Welch Allyn, Inc. 4341 State Street Road Skaneateles Falls, NY 13153 USA	URGENTE: Avviso di sicurezza	MOD1319
---	-------------------------------------	----------------

Nome commerciale del prodotto interessato:
ELETTROCARDIOGRAFO A RIPOSO Welch Allyn ELI380

Tipo di azione: Azione correttiva di sicurezza – Aggiornamento del software

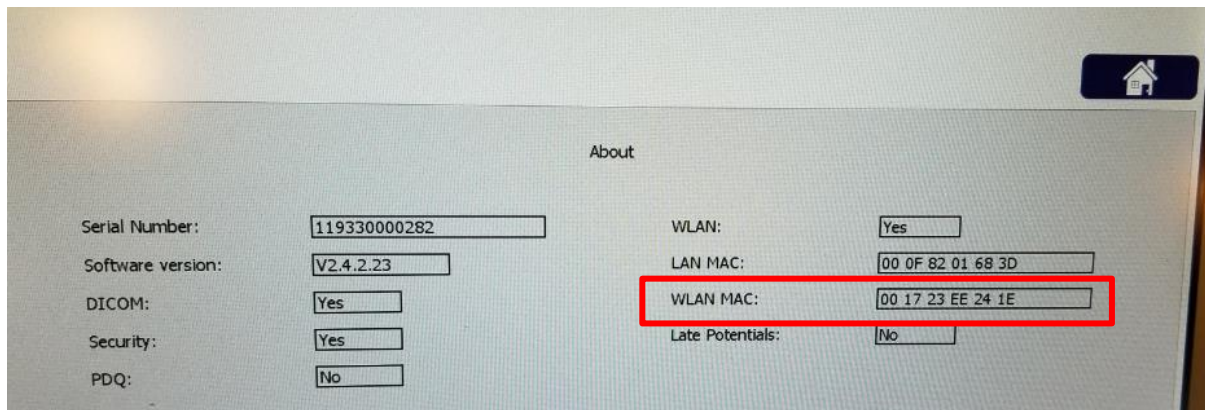
La versione 2.4.3 può essere installata SOLO sulle unità ELI380 con un modulo WLAN Laird installato, come indicato da una delle seguenti due etichette presenti sulla parte inferiore dell'unità.

Se l'elettrocardiografo è montato su un carrello da trasporto e la parte inferiore del dispositivo non è visibile, l'indirizzo WLAN MAC può essere usato per stabilire il tipo di modulo WLAN installato nell'unità.

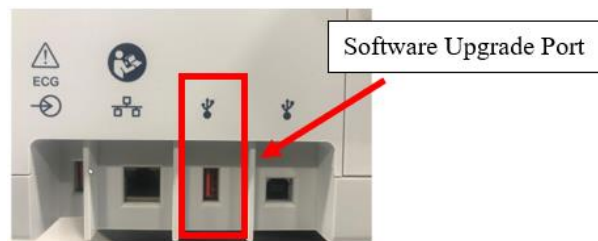
L'indirizzo WLAN MAC si trova nella funzione IMPOSTAZIONI dell'elettrocardiografo e compare come mostrato di seguito.

L'indirizzo WLAN MAC contiene 12 caratteri: i primi 6 caratteri sono utilizzati per stabilire il modello del modulo WLAN installato. Le rimanenti 6 cifre cambiano per ciascun dispositivo e non sono importanti. Aggiornare solo le unità fino a v2.4.3 con l'indirizzo MAC mostrato sotto.

Indirizzo MAC = 00 17 23 xx xx xx

Come indicato prima, il software v2.4.3 non è compatibile per i moduli B&B. **Se l'indirizzo MAC è 00 0B 28 xx xx xx, non eseguire l'aggiornamento del software.**
